島根原子力発電所 2号機 新規制基準適合性に係る 審査状況について

平成 2 6 年 6 月 5 日
中国電力株式会社

島根 2号機 適合性確認審査の状況 (1/9)

○第5回目 (4/9) 島根原子力発電所敷地周辺海域の活断層評価について (コメント回答)」

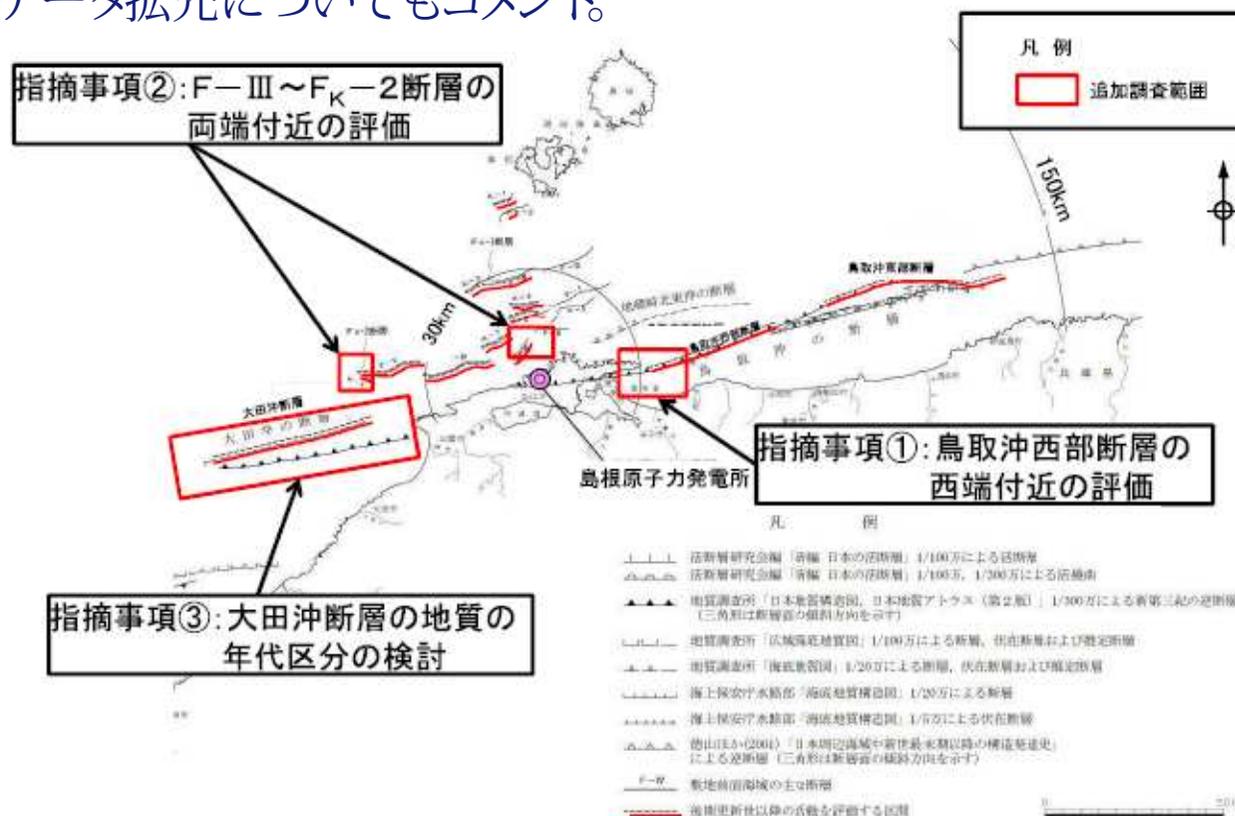
- 前回の審査会合 (3/19)における, 原子力規制委員会からのコメントを踏まえ, 当社からより精度の高い音波探査による追加調査の計画について説明。
- 原子力規制委員会からは, 周辺海域における音波探査範囲の追加と地層年代区分を確認するための試料採取の検討についてコメント。また, 陸域の宍道断層端部評価のデータ拡充についてもコメント。

○第6回目 (4/16) 島根原子力発電所 地下構造評価について」

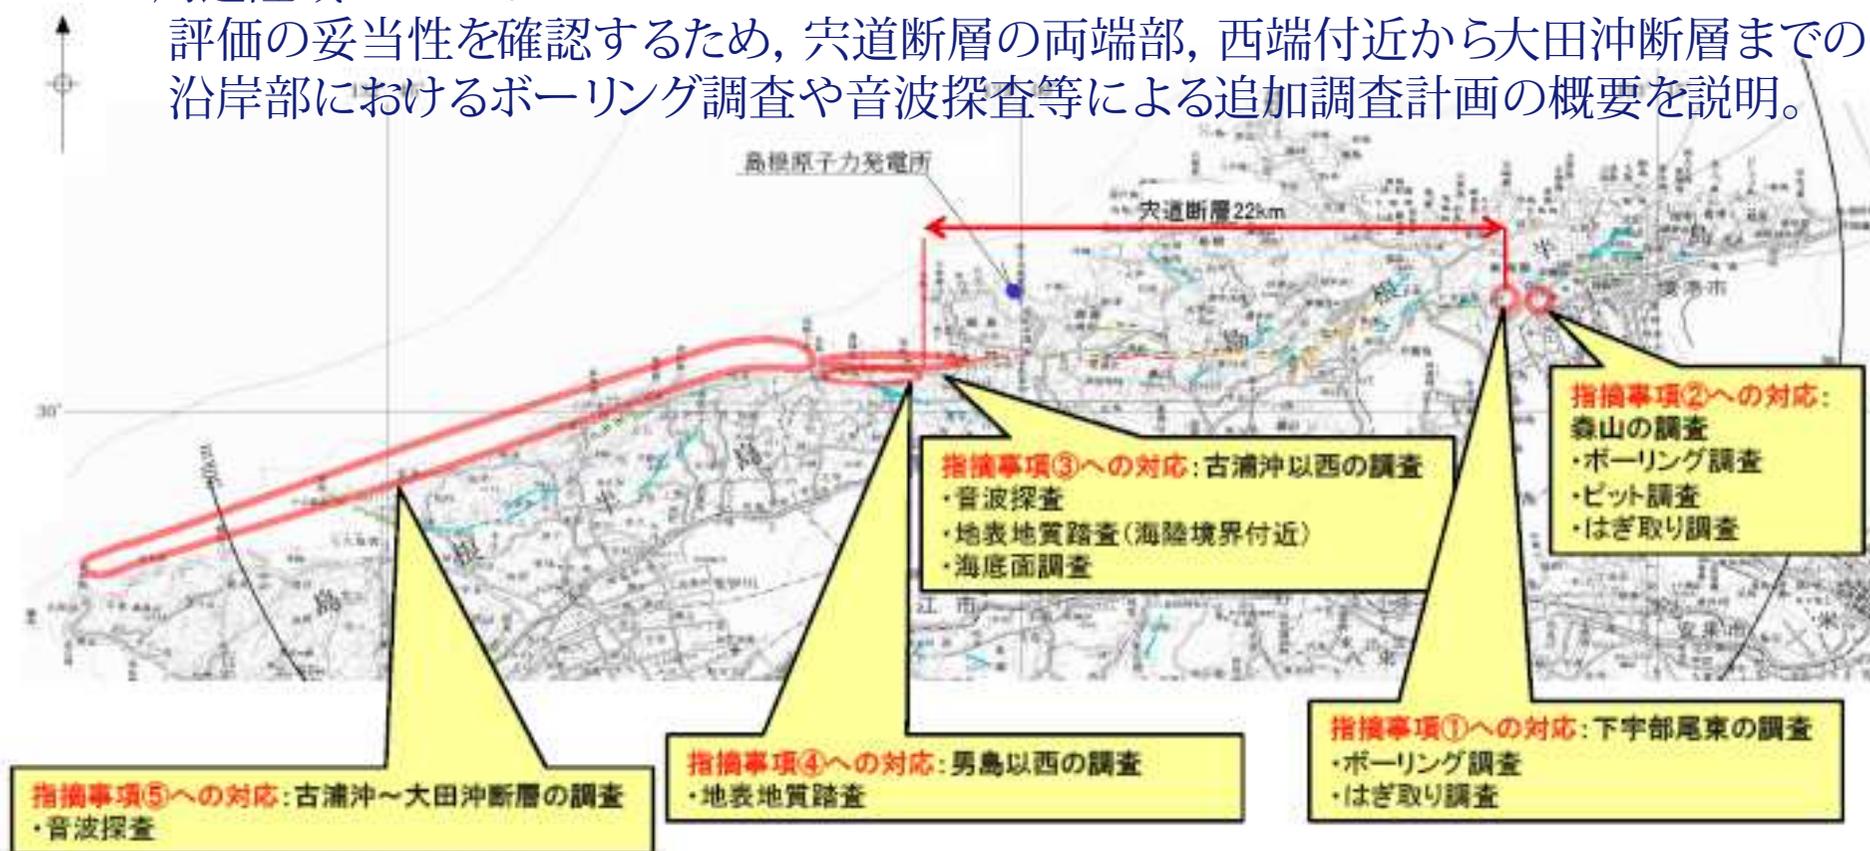
- 当社から、地震観測記録および物理探査等に基づき、島根原子力発電所敷地内の地下構造評価を行い、基準地震動評価に用いる地下構造モデル※4を設定したことを説明。
 - ✓ 地盤の増幅特性※5は2号機と3号機でほぼ同程度であるが、安全側に評価するため、地震動評価に用いる地下構造モデルには、増幅特性が若干大きい3号機の値を用いること。
 - ✓ 敷地内地下浅部の揺れの衰え方 (振れ幅の減少度合い (減衰定数))についても、安全側に設定したモデルを用いて評価すること。
 - ※4 地下構造モデル」
断敷地直下の地盤構造 (岩盤の硬さや、揺れの衰え方等)を表すモデル
 - ※5 地盤の増幅特性」
敷地直下の深い岩盤から敷地表層の岩盤までの、揺れの増幅を表す特性
- 原子力規制委員会からは、地震動評価に用いる地下構造モデルの妥当性等について詳細に説明するようコメント。
